## NOTICE DE SÉCURITÉ/NOTIFICATION

**Sujet :** Système de navigation crânienne – Étoile de référence crânienne standard :  
pour des combinaisons spécifiques, une imprécision pouvant aller jusqu'à 1,5 mm peut apparaître dans le résultat du référencement lors de l'échange des étoiles de référence crâniennes standard

**Référence produit :** Étoile de référence crânienne standard

**Numéro de réf. Brainlab :** **11-12-22.TGE.2 (IIB)**

Figure 2 – Où trouver le numéro de série sur l'étoile de référence crânienne standard

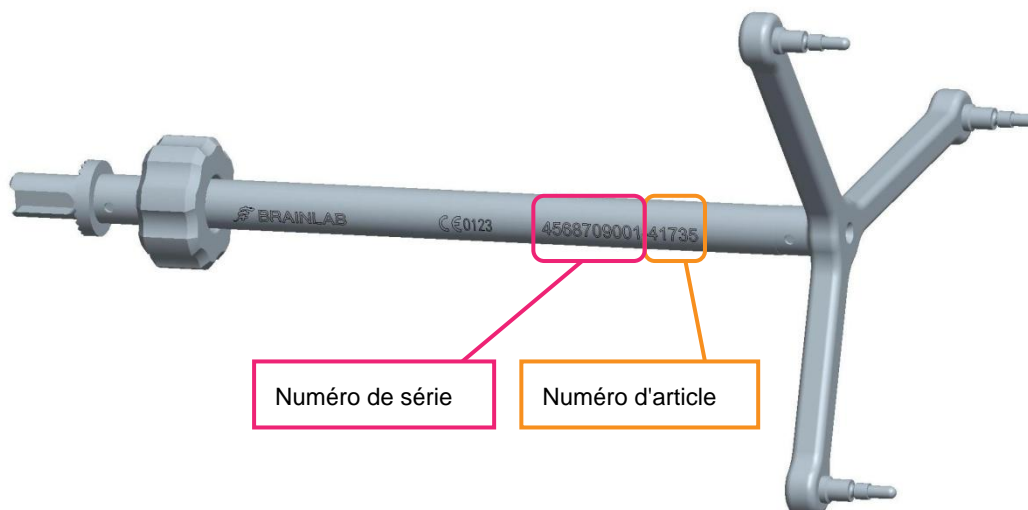
Vous pouvez lire l'année de production figurant dans les numéros de série comme suit :

**45687** **09** 001 ou **45687**-**09**-001

- 09 indique une fabrication en 2009

Veuillez retirer les étoiles fabriquées avant 2007 de votre inventaire et les écarter de toute utilisation clinique si vous en possédez. Des étoiles aussi anciennes peuvent être identifiées par un chiffre inférieur à 07 dans leur numéro de série tel qu'illustré sur la Figure 2 ci-dessus.

**Si vous en possédez sur votre site, utilisez de préférence les autres étoiles (non listées) fabriquées il y a moins de 5 ans, autrement dit avec une date de fabrication à partir de début 2007 (reportez-vous au numéro de série). Dans ce cas, écarter les étoiles portant les numéros de série définis en annexe B de toute utilisation clinique.**

Figure 4 – Exemple d'affichage de la distance entre l'extrémité du pointeur et le repère dans le logiciel de navigation

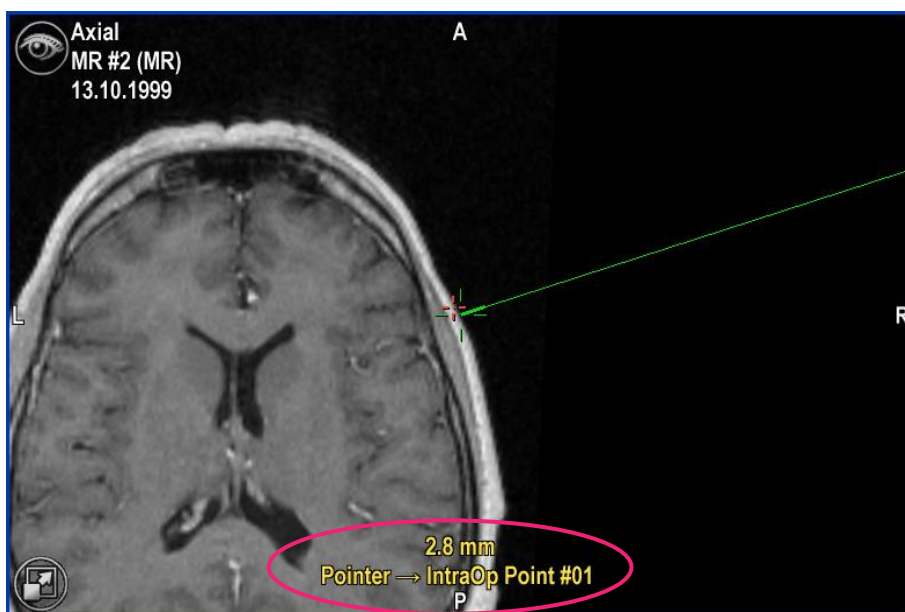
Utilisez le pointeur stérile pour accéder aux repères précédemment acquis. Le logiciel affiche alors l'écart mesuré pour chaque repère. Assurez-vous que l'écart affiché est inférieur à ce qu'il vous faut pour l'intervention chirurgicale.
